**Informe Consolidado de Solicitud de Aclaraciones, Rectificaciones y/o Ampliaciones al Estudio de Impacto Ambiental del Proyecto "Parque Fotovoltaico Volcán Chascón"**

Nombre del Titular : Volcán Chascón SpA  
Nombre del Representante Legal : Guillermo Hernandez Martinez  
Dirección : Longitudinal Sur km 280 Villa Alegre

El presente Informe Consolidado de Solicitud de Aclaraciones, Rectificaciones o Ampliaciones al Estudio de Impacto Ambiental del proyecto "Parque Fotovoltaico Volcán Chascón", contiene las observaciones generadas en virtud de la revisión del EIA.

Figura N°1: Cauces presentes en el Área de Influencia del Proyecto.

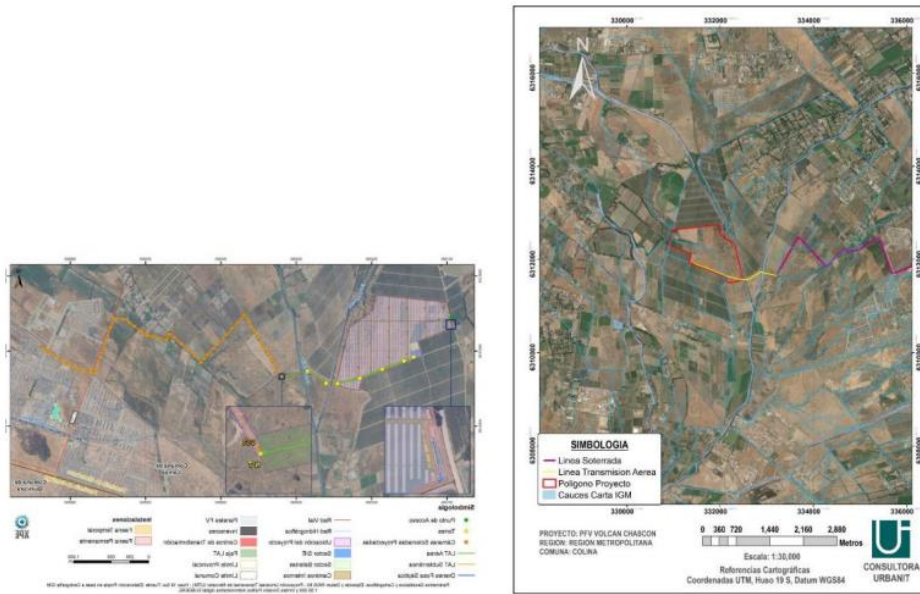
- 2.7. Se solicita al titular rectificar las siguientes figuras del EIA: Figura 2-2 "Representación Cartográfica General del Proyecto", Figura 2-3 "Instalación de Faenas Temporal", Figura 2-4 "Zona de Paneles Fotovoltaicos", y Figura 2-6 "Red de Caminos al Interior del Parque Fotovoltaico", ya que estas no incorporan la totalidad de los cauces dentro del Área de Influencia. Esto se solicita en atención a que, en la Figura 5-3 del Anexo 10.4 "PAS 156" del EIA, el titular presenta la red completa, donde se observan cauces que atraviesan el predio del proyecto, además de una compleja red de cauces atravesados por la línea soterrada. Estos cauces no están identificados en las figuras mencionadas ni caracterizados en el dicho capítulo, siendo necesaria su inclusión para asegurar una correcta representación de los elementos ambientales relevantes. Asimismo, el proyecto contempla la instalación de una línea de alta tensión (LAT) con un trazado aéreo de aproximadamente 1.868 m, que incluye la instalación de 7 torres (Punto 2.3.1.5.2.8. del EIA). Se ha identificado que en el tramo donde se instalarán estas torres existen varios cauces que podrían verse afectados. Por ello, se solicita al titular que indique si alguna de estas torres será instalada dentro de alguno de estos cauces. Para una mayor comprensión de las obras y su ubicación respecto a los cauces, también se requiere la presentación de un archivo KMZ que muestre de forma precisa la localización de las torres respecto a los cauces definidos.

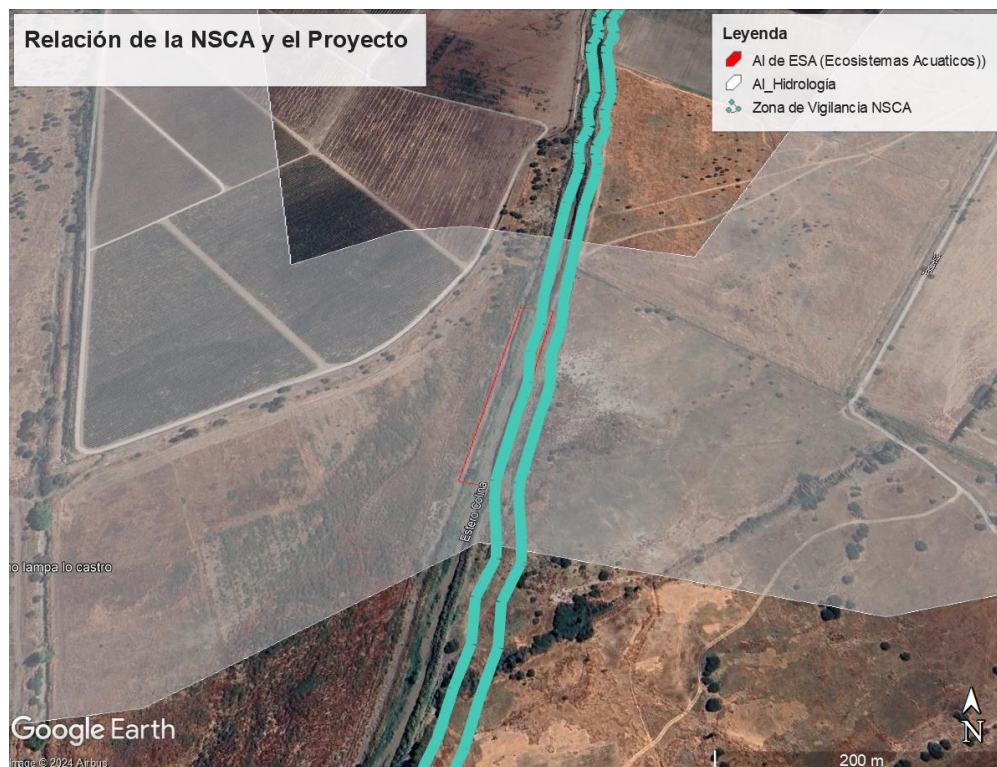
- 3.31. En el Anexo 3.6 del EIA, el titular presenta las Figuras 1-1, 3-1. I, 4-3 y 5-1, las cuales no coinciden con la red hídrica anexada en el archivo KMZ del apéndice 1 del mismo Anexo. Se solicita al titular que rectifique estas inconsistencias, asegurando que las figuras sean coherentes con la red hídrica presentada y estén alineadas con las respuestas entregadas en las demás observaciones. Además, se solicita al titular que amplíe los antecedentes del Anexo 3.6 del EIA, incluyendo la siguiente información:

- Identificar a los usuarios de derechos de aprovechamiento de aguas (DAA) y sus usos (riego, recreación u otro), según corresponda.
  - Indicar el nombre oficial de cada cauce identificado o asignar un nombre para su adecuada identificación. Además, ratificar el tipo de cauce (canal, acequia, zanja) y describir sus características, como caudal en m<sup>3</sup>/s, capacidad de porteo en m<sup>3</sup>/s, ancho, profundidad, revestimiento, dispositivos existentes, régimen del cauce, y su cercanía con el proyecto (distancia).

- c) Señalar el origen de las aguas, su uso y la administración del cauce, cuando corresponda.
- d) Describir de manera detallada cómo se desarrollará cada obra en los cauces (modificación, regularización y/o defensa) de la línea eléctrica, accesos (postes), y caminos de acceso sobre cada cauce.
- e) Presentar perfiles transversales topográficos escalados que incluyan edificaciones, paneles fotovoltaicos, torres de transmisión, caminos de acceso, caminos internos, cierres perimetrales, postes, catenarias, cauces y el eje hidráulico. Deberá especificarse claramente la posición y distancia (en metros) de las torres respecto al área de inundación y/o cauce artificial, así como la posición y distancia (en metros) de la catenaria respecto al eje hidráulico.

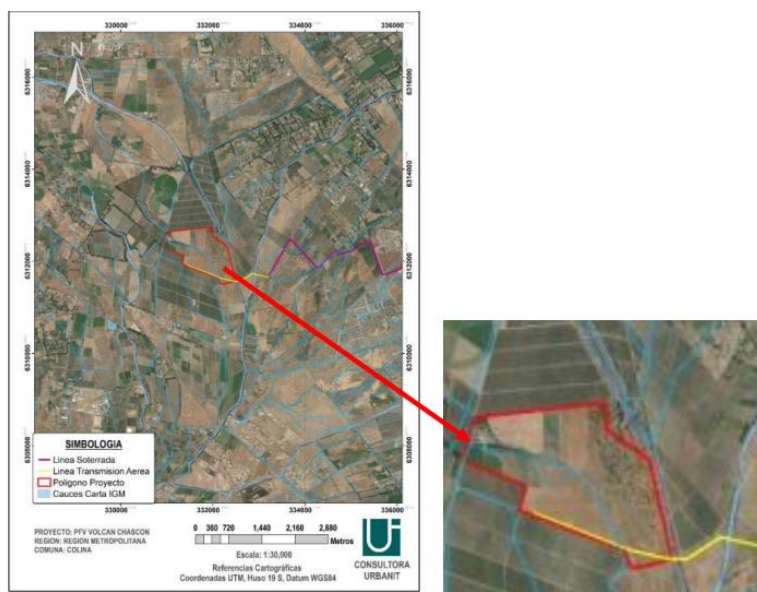
- 5.7. Con respecto a la medida presentada en la Tabla 9-1: "Plan de seguimiento de la calidad de aguas en fase de construcción" del EIA, se informa al titular que esta corresponde a un requisito obligatorio y forma parte de los contenidos mínimos establecidos en el Permiso Ambiental Sectorial Mixto (PAS 156). Por lo tanto, se aclara que el monitoreo de la calidad del agua durante la fase de construcción constituye una obligación normativa y, en consecuencia,

las acciones y compromisos relacionados deben estar debidamente consignados en dicho anexo, conforme a los contenidos del PAS 156 del RSEIA.
